Parecer da Comissão de Avaliação

AIA N.º 865

Parque Eólico do Outeiro (Projecto de Execução)

Dezembro, 2002

**ANEXO 1 – Localização do projecto, e dos vários layouts de projecto
apresentados no EIA.**

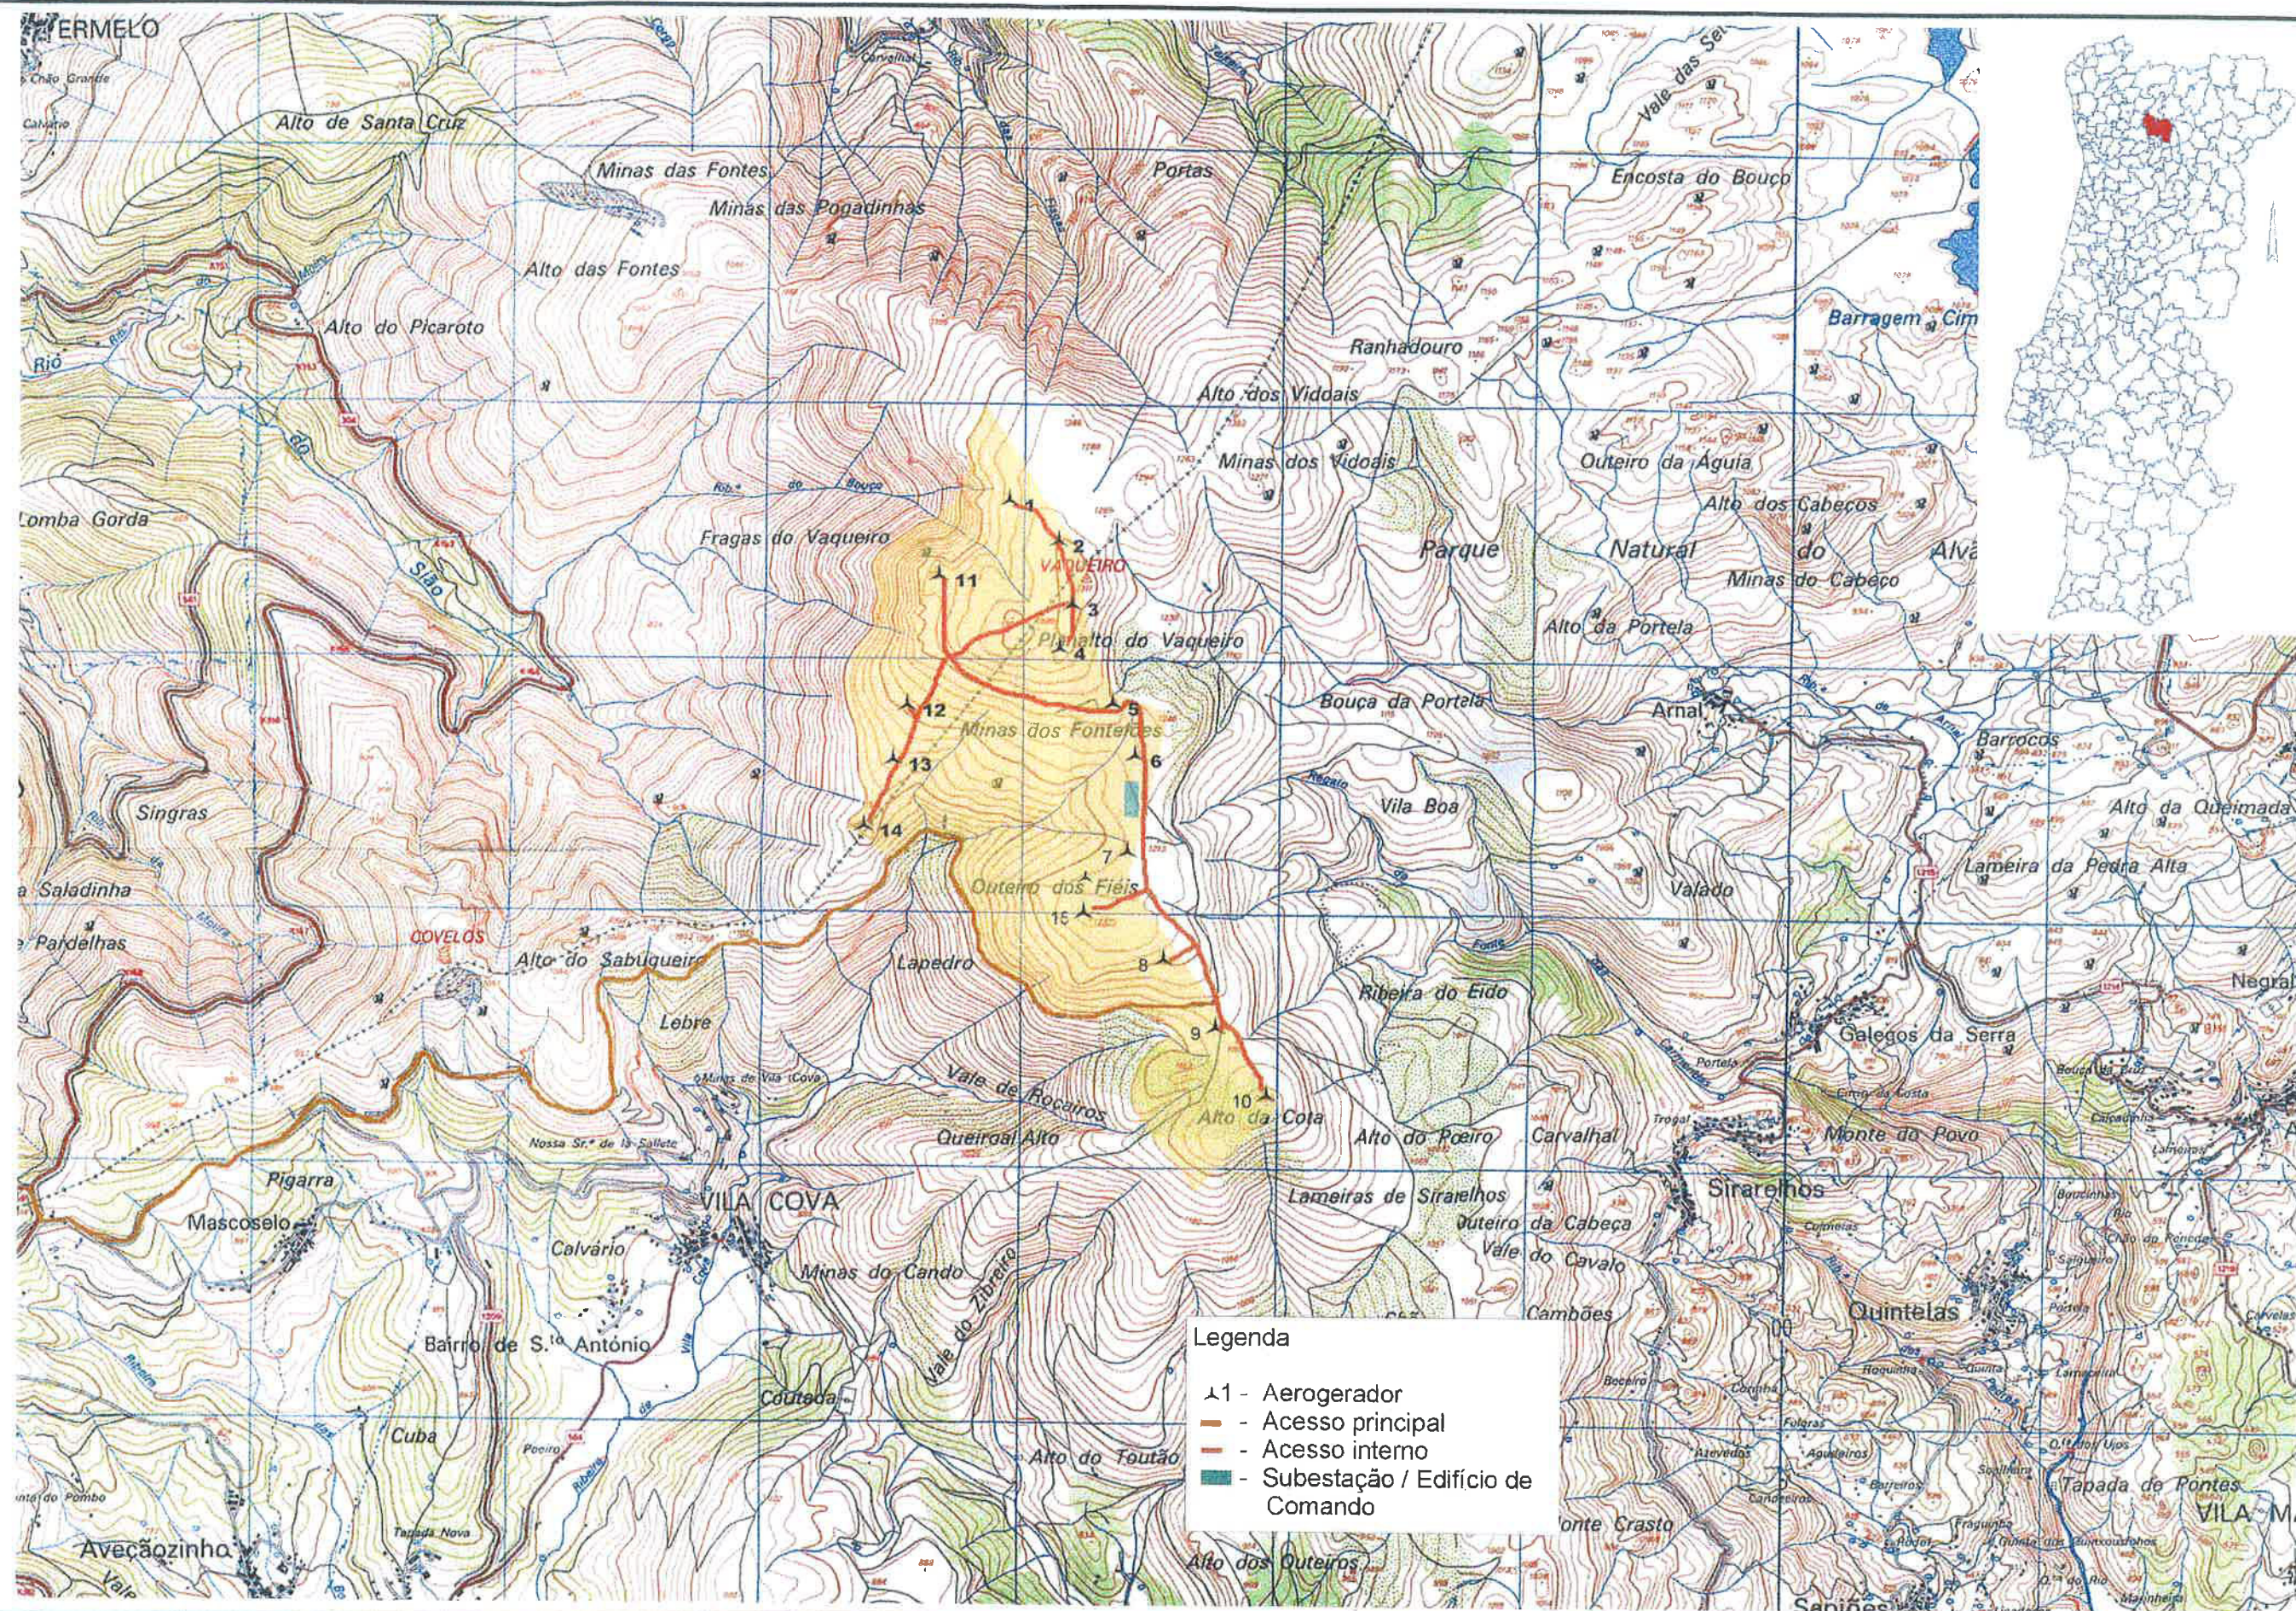
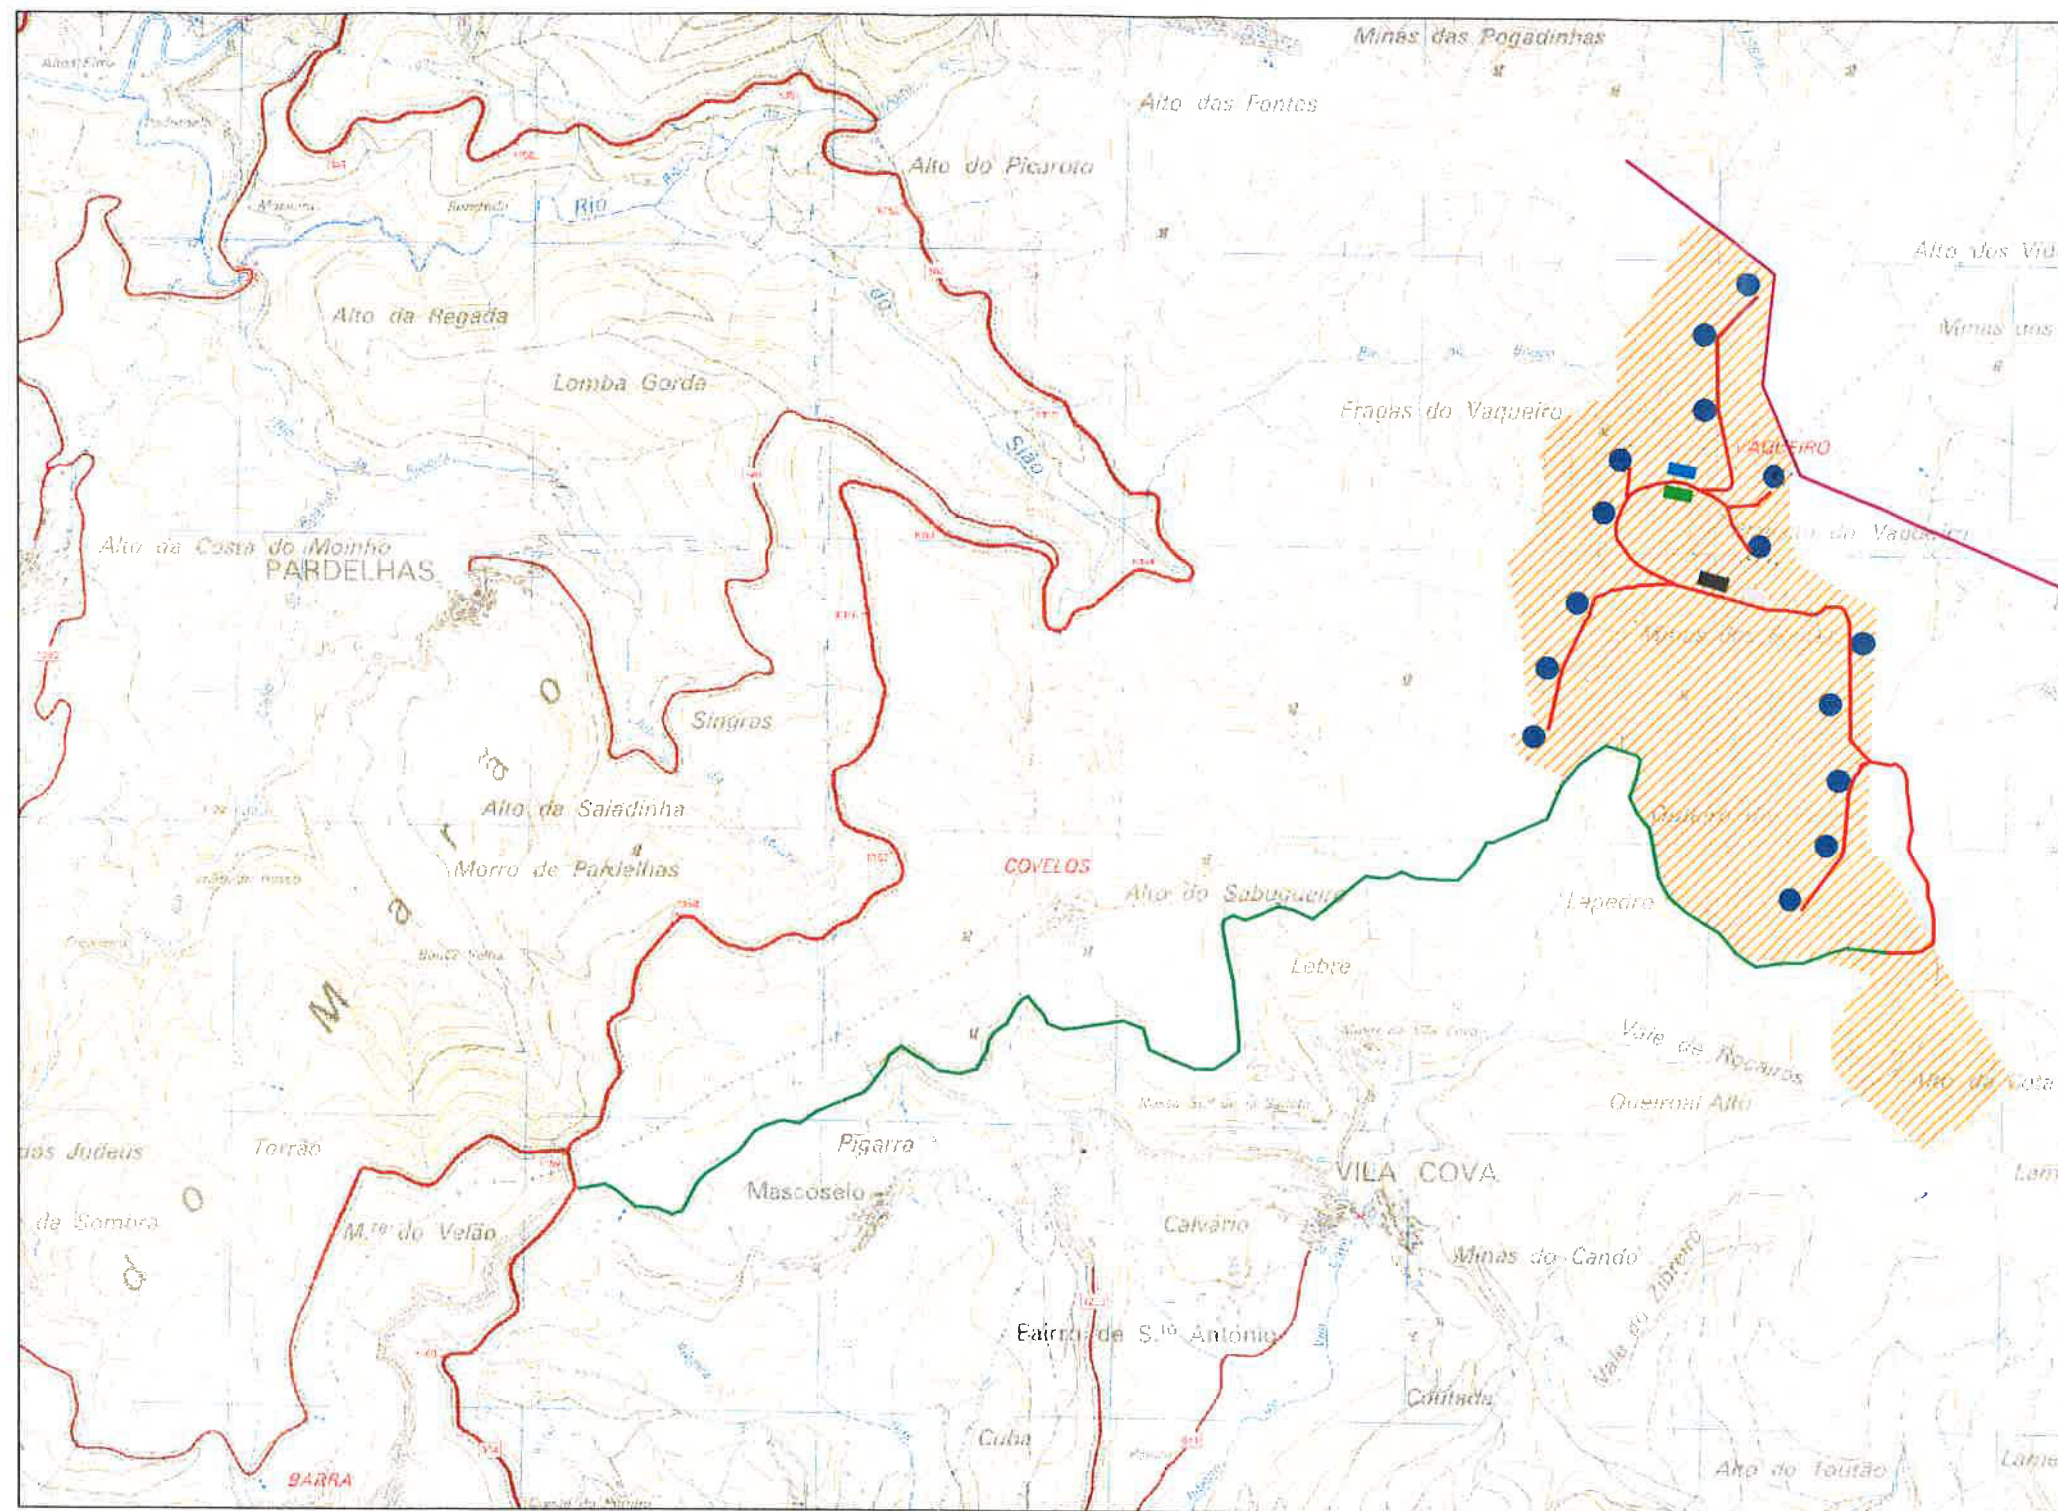
Assim, tendo em conta também os impactes sobre os sistemas ecológicos (ver capítulo mais à frente), a CA considera que se deve aproveitar a zona do Alto da Cota para a implantação dos aerogeradores 5-B e 7-B, em vez do local do Planalto do Vaqueiro.

- Utilização da área mais a sul (Alto da Cota) da área de estudo, como aliás foi proposto no layout inicial e no layout A, onde já existem caminhos que apenas necessitam de melhoramento, para implantação de aerogeradores que deverão ser retirados do Planalto do Vaqueiro. O lugar do Alto da Cota além de apresentar uma geomorfologia relativamente plana, representa uma área menos importante do ponto de vista da conservação da natureza.

- Relocalizar o aerogerador 4-B de modo a não coincidir com o local de pastagem de características singulares identificada como tendo sido um "rendez-vous site" de lobos, nomeadamente, para 200 metros a Sul do aerogerador 3-B. Caso esta condicionante não seja de todo exequível, deve ser adoptado um cronograma adequado das intervenções associadas à implantação do aerogerador (4-B) naquele local. Neste último caso, a época de construção deste aerogerador, deve ser validada pelo ICN/PNAL, devendo ser enviado ao Instituto do Ambiente documento que comprove o cumprimento desta condicionante.

- O troço do acesso interno a construir de direcção E-W, onde também se localizam as Soluções 1 da subestação, edifício de comando e do estaleiro, deverá ser redefinido e reajustado, de modo a não afectar os fragmentos do habitat prioritário 4020. Especificamente, no que respeita ao troço de 100 metros, que se estende desde o final do caminho já existente (marcado na carta militar) até ao ponto de inflexão do

**ANEXO 2 – Cartografia preliminar das manchas de habitat naturais
existentes na área de estudo.**

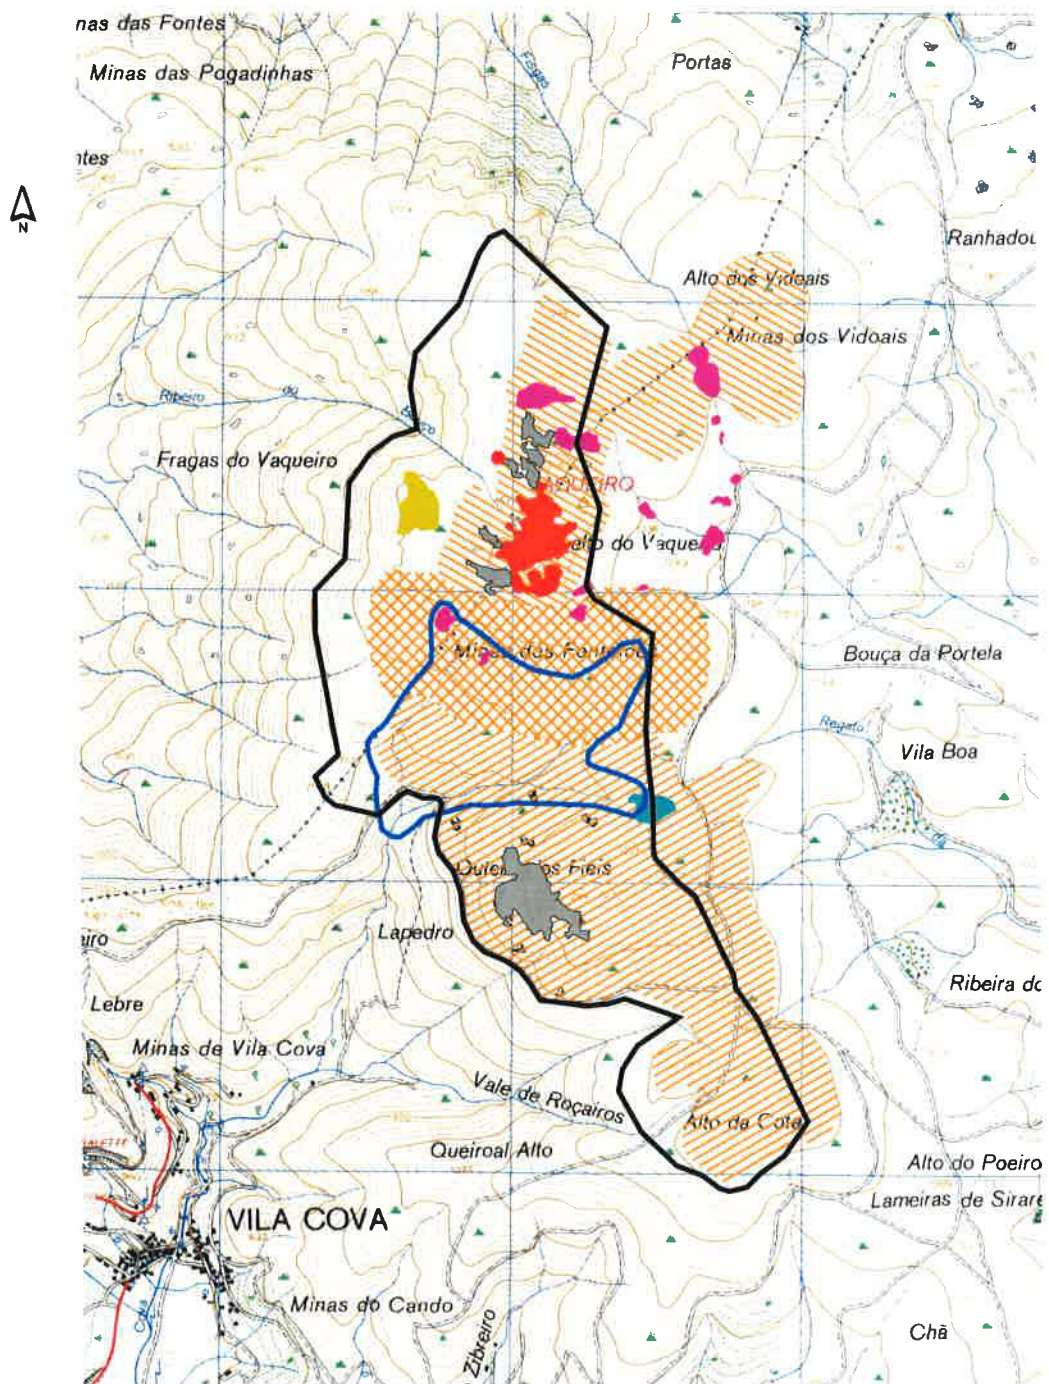
Embora bem elaborada, esta cartografia revelou-se ainda incompleta, sendo insuficiente face aos altos valores de conservação em presença no Outeiro e no Planalto do Vaqueiro.

- **Charnecas húmidas atlânticas meridionais de *Erica ciliaris* e *Erica tetralix*** (habitat 4020, prioritário) – manchas existentes e não cartografadas;

- **Formações herbáceas de *Nardus*, com riqueza de espécies em substratos siliciosos das zonas montanhosas (cervunais)** (habitat 6230, prioritário) - é identificado mas não é cartografado;

- **Prados pioneiros em superfícies rochosas** (habitat 8230) - manchas existentes e não cartografadas;

- Sítios de ocorrência de ***Narcissus asturiensis*** conhecidos (cotas mais elevadas) e não identificados no EIA e aditamento.
